Rohrbach-Berg, am 14. März 2024

Stellungnahme zu Radwegverlängerung

Anlage "Skizze Fahrradwegverlängerung Harriederstraße":

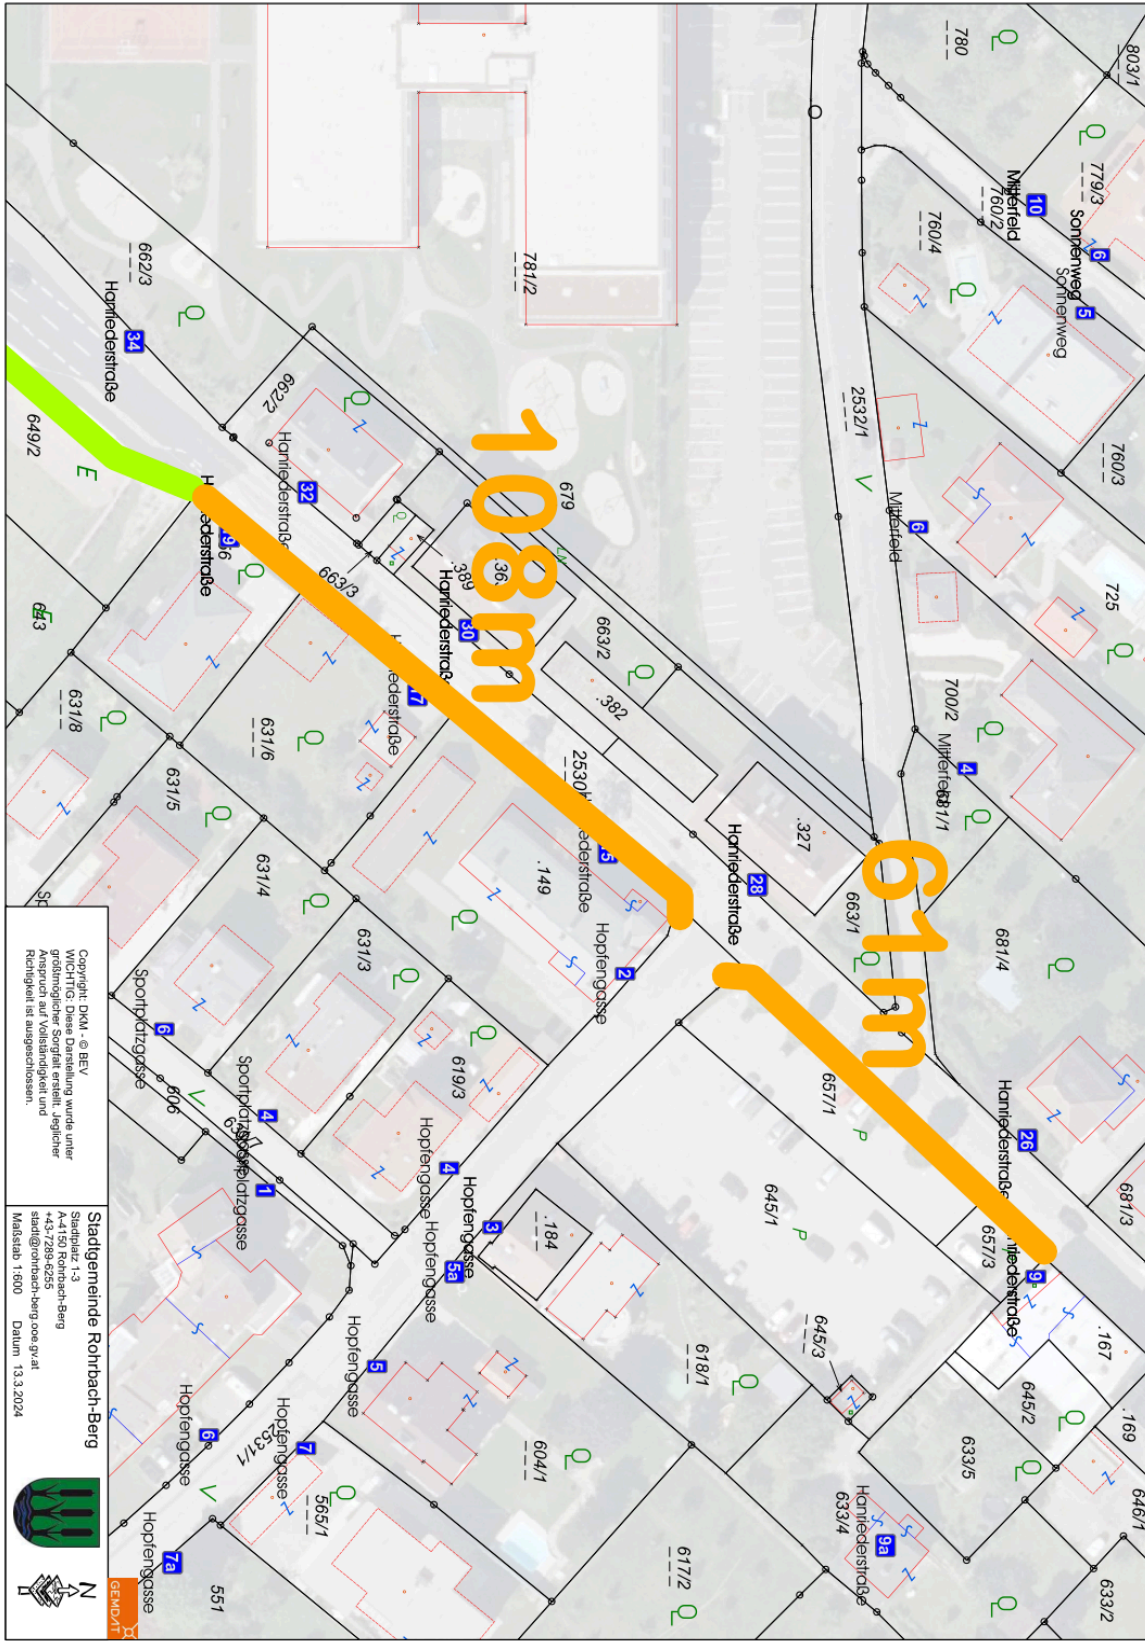
Soweit man die Situation nach dem zur Verfügung gestellten - noch sehr vagen - Plan beurteilen kann, ergibt sich folgende Einschätzung:

1. Als Radlobby begrüßen wir die Weiterführung des Radweges.
2. Dieser sollte aber unbedingt über Kreuzungen mit nachrangigen Straßen (Gewerbeallee, Hopfengasse) geführt werden und nicht wie derzeit vor der Kreuzung enden.
3. Das Ende des Weges ist ebenfalls sicher zu gestalten – kein abruptes Abbrechen ohne Vorwarnung!
4. Weiters muss natürlich die laut STVO erforderliche Mindestbreite (2,5 m) auf der gesamten Länge eingehalten werden.
5. Zur Erhöhung der Verkehrssicherheit aller Verkehrsteilnehmenden ist überdies eine Geschwindigkeitsbeschränkung von max. 30km/h in der Hanriederstraße zu empfehlen.
